Shearwater Teric

Notes de version du micro-logiciel

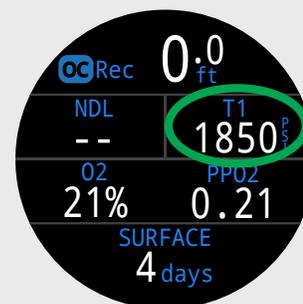
Dans la disposition Standard du mode OC Rec, possibilité d'utiliser un autre affichage à l'emplacement de la valeur TTS (DTR), en haut à droite.
